LR2201

泰和電気工業株式会社

## Io方式集合型漏電継電器【UP-10LAS】生産終了のお知らせ

従来品 UP-10LAS型

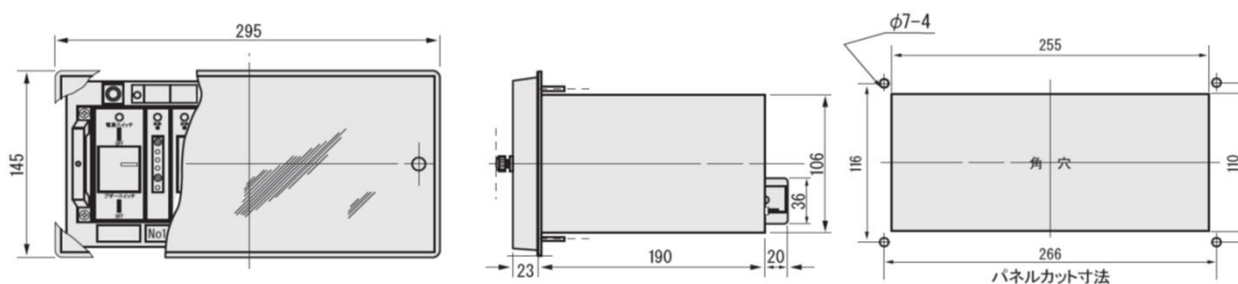
## 6. 変更内容

| 項目         | 従来品              | モデルチェンジ品                                                                 |               |
|------------|------------------|--------------------------------------------------------------------------|---------------|
| 形式         | UP-10LAS         | UP-5D (5回路)                                                              | UP-10D (10回路) |
| 取付方式       | 屋内埋込形            | 屋内埋込形 ※注1                                                                |               |
| 外形 (W×H×D) | 295×145×233      | 169×118×126.2                                                            |               |
| 感度電流整定     | 0.1-0.2-0.4-0.8A | 0.03-0.1A(10mAステップ)、0.1-1.0A(50mAステップ)、1.0-4.0A(100mAステップ)、L(ロック)、-(未使用) |               |
| 動作時間       | 0.1-0.3秒         | 0.1、0.3-1.0秒(50msステップ)、1.0-5.0秒(100msステップ)                               |               |

※注1 従来品 からモデルチェンジ品への更新の際は、別売りの「取付枠タイプD」をご使用すると取付互換性を持たせることが可能です。
